# 濃縮・埋設事業所 廃棄物埋設施設 保安規定変更認可申請について

【放射能濃度に係るスケールリングファクタの新規設定】  
【自主検査（放射性廃棄物等）に係る運用の変更】  
【廃棄体の定置に係る運用の変更】  
【記載の適正化等】

日本原燃株式会社

令和5年9月27日

第18条（放射性廃棄物等の確認に係る自主検査の実施）

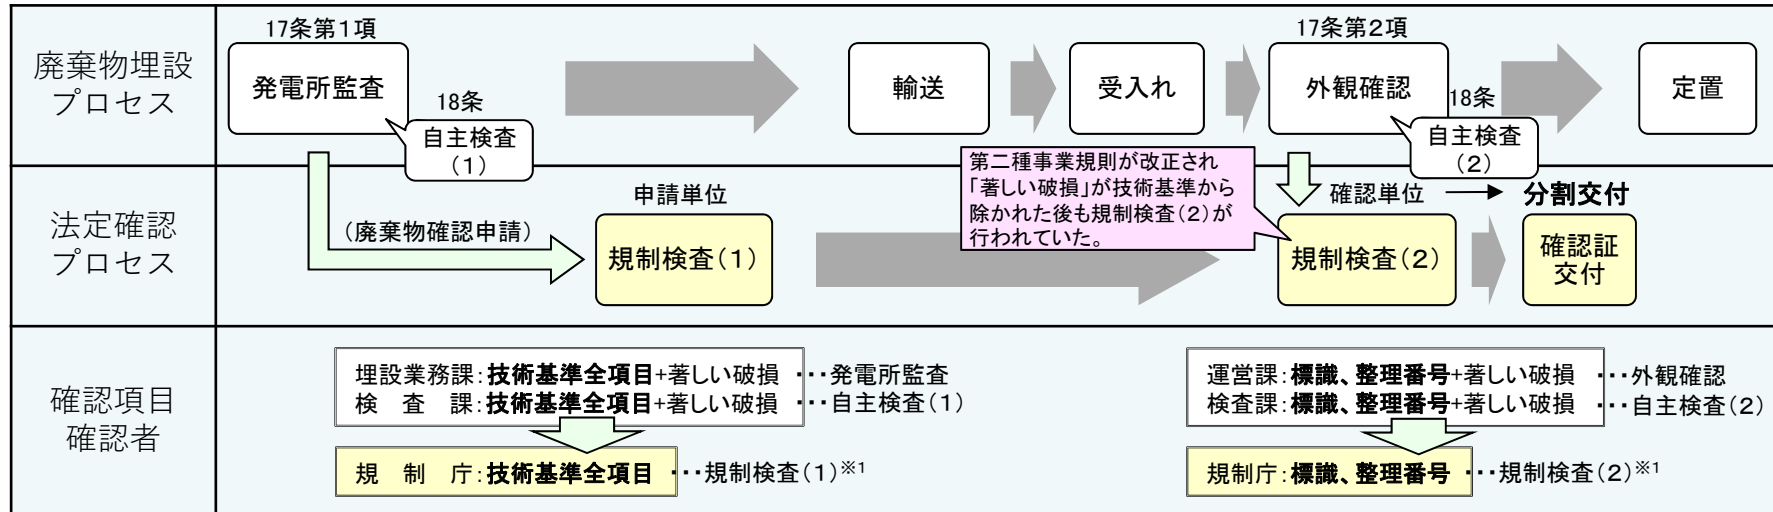
・自主検査の判断基準に関する記載の変更等を行う。

放射性廃棄物等に係る第二種廃棄物埋設確認証が事前一括交付となったことを踏まえ、第18条1項及び2項の検査課長が実施する自主検査の判断基準を、「第二種事業規則※」に基づく放射性廃棄物等の技術上の基準とするよう運用を変更し、「著しい破損」の確認を取り止めるため。

なお、「定置に当たり」の記載についても、定置直前の自主検査が不要となったことから削除する。

# (参考) 事前一括交付に伴う変更点

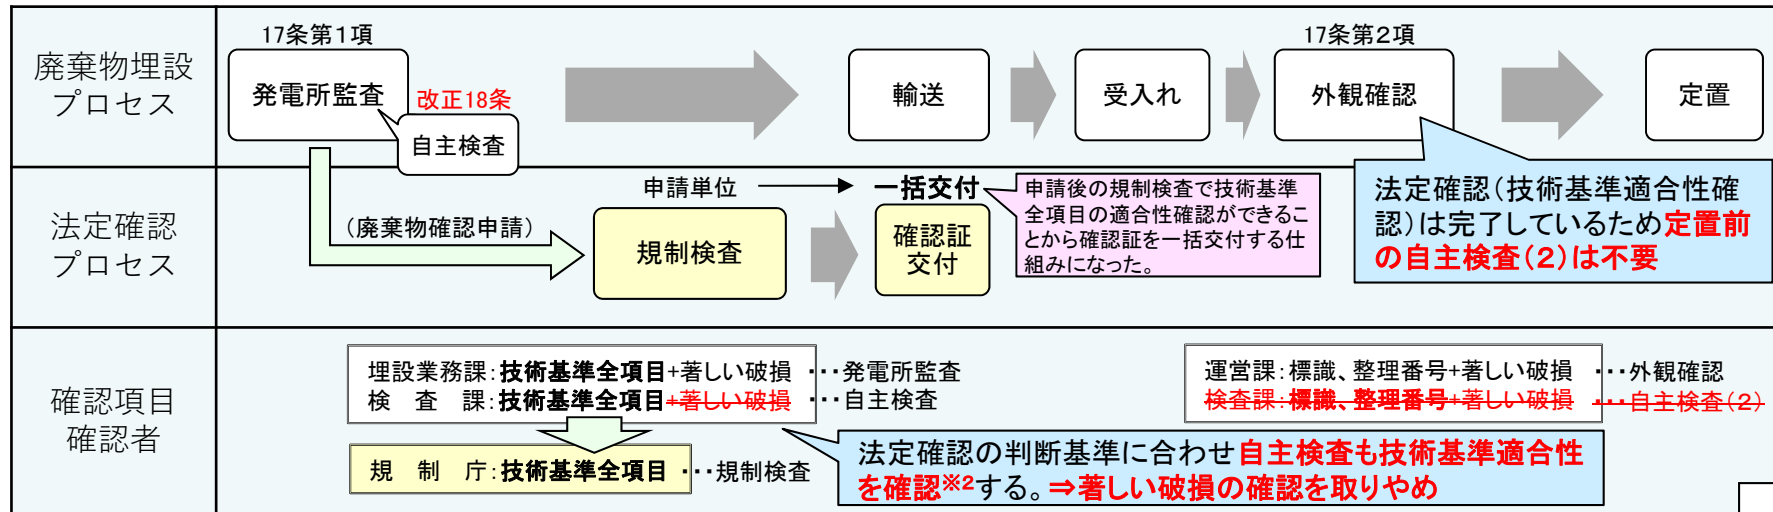
## 現在の確認証交付までの流れ(事前一括交付) 赤字は保安規定改正し運用変更する箇所

※2 自主検査は法定確認に係る項目を対象として実施

第19条（廃棄体の定置）

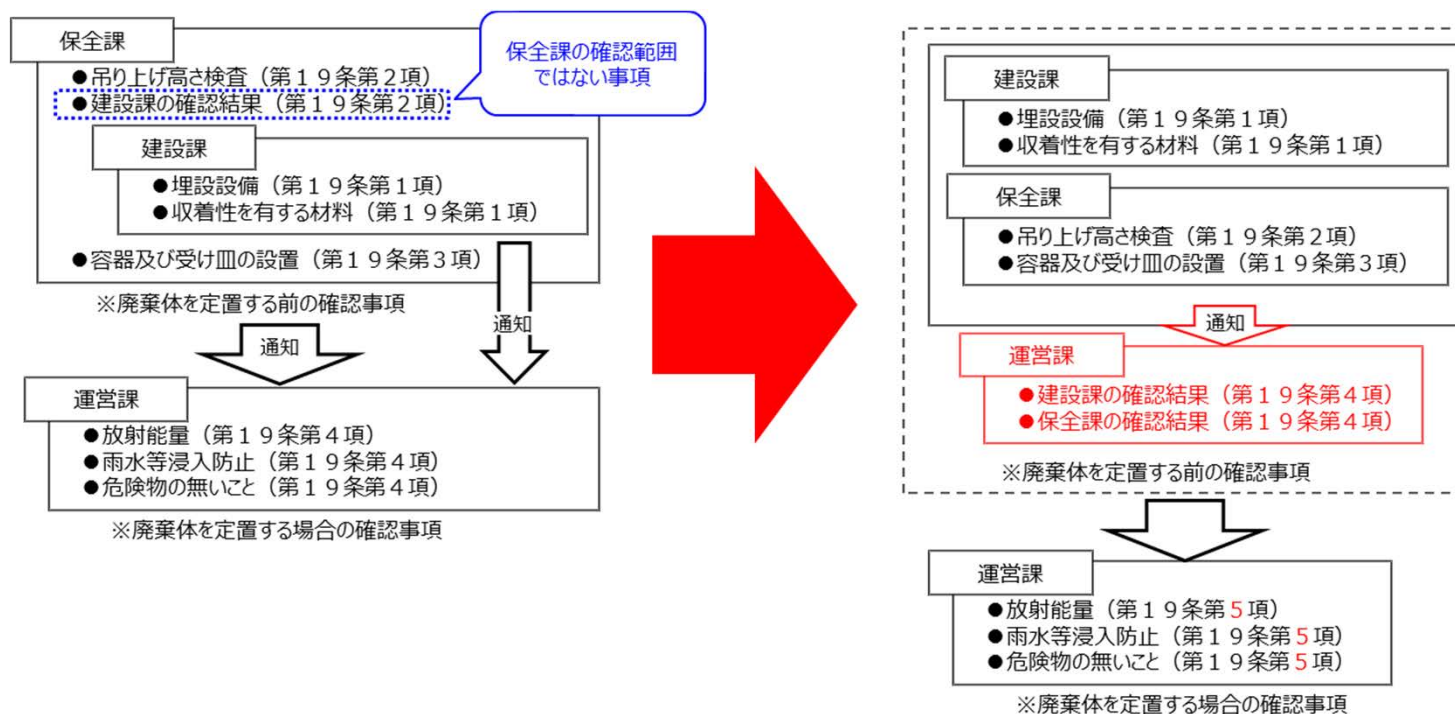
- ・保安課長が建設課長の確認結果を確認する記載を削除する。（確認重複の解消）
- ・運営課長が廃棄体定置前の確認を行うことを明確化する。（第4項として追加）

従前の第2項では、建設課長が行う埋設設備の確認（第1項）結果を保安課長が確認し、運営課に通知することとしていた。また、定置前の要件を満足していることを確認する部署が不明確であった。

建設課長及び保安課長のそれぞれの責任で確認した結果に基づき、定置作業を行う運営課が要件を満足していることを確認する運用に見直すため。
